工程指示 / 要求簡箋(E.I.)

工程指示編號：EI / 2730 / 20

工程編號：J - 852

工程項目：佛沙窗 大貨 T3 AC 單位 (特式層 22, 23/F) (20 幅)

| 顏色 | UCT806812XL-3 | 批准 |                  | 圖號 | PW01-50    |            |  |

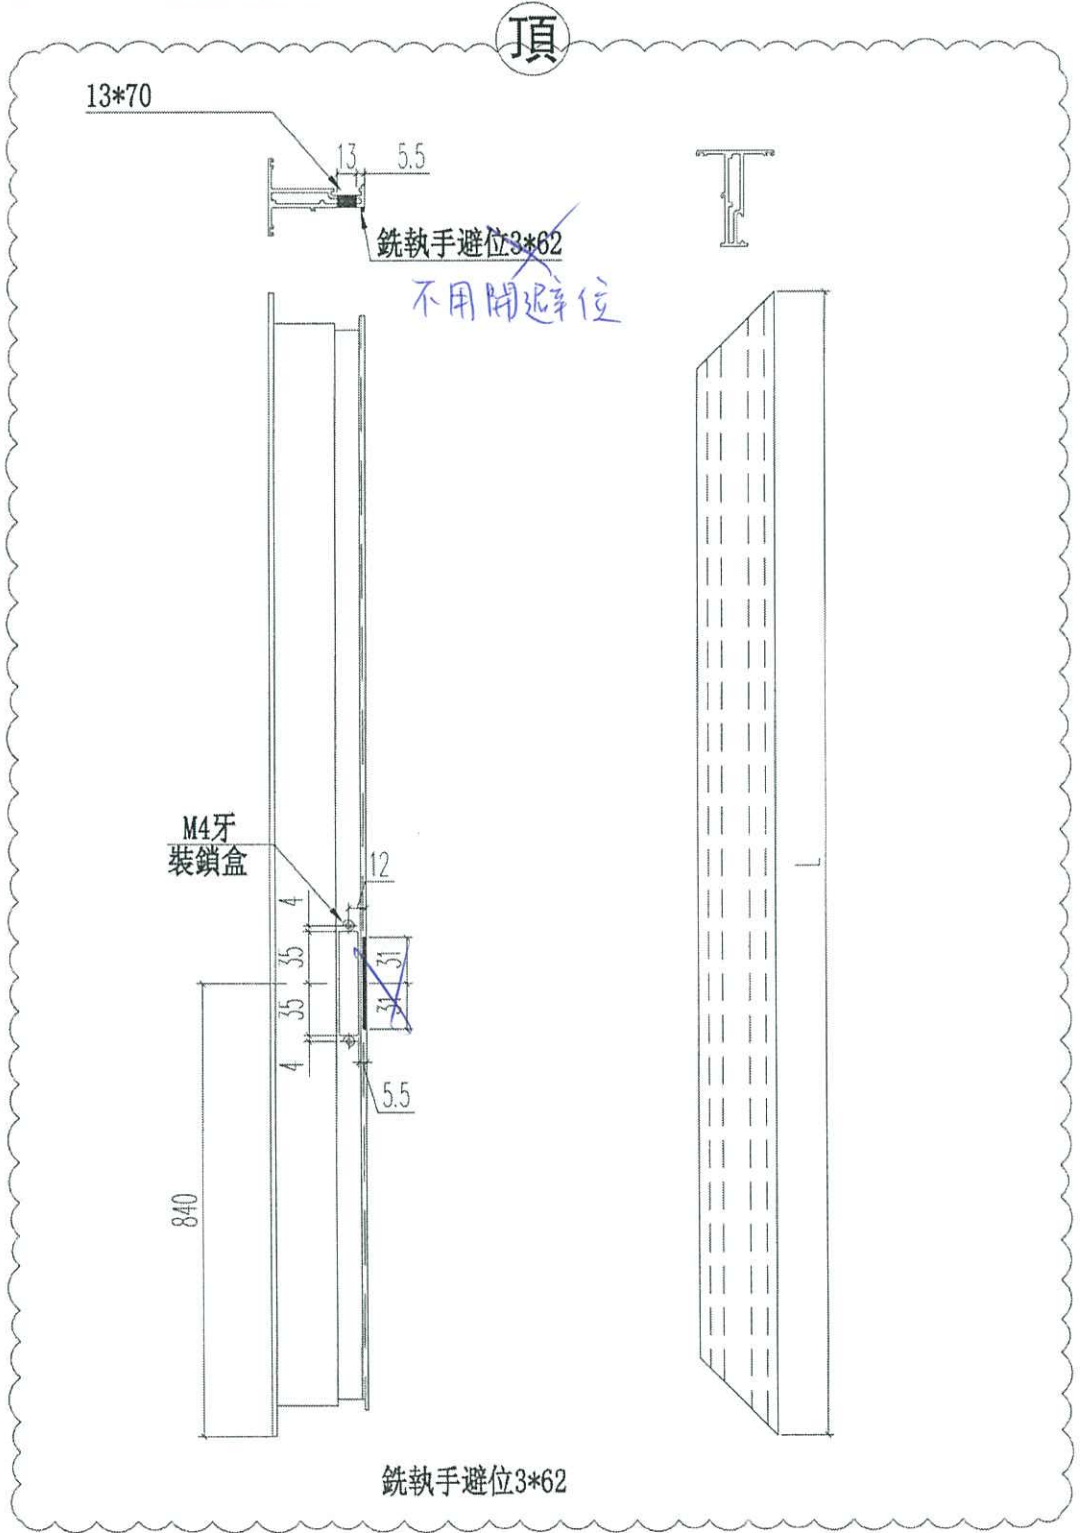
**F 版：**窗玉主企不用開避位 (PW01-50)

**E 版：**修改窗玉主企加工圖，已加工的留來 T1 用。

請將已加工的兩支窗玉企料留用到T1座
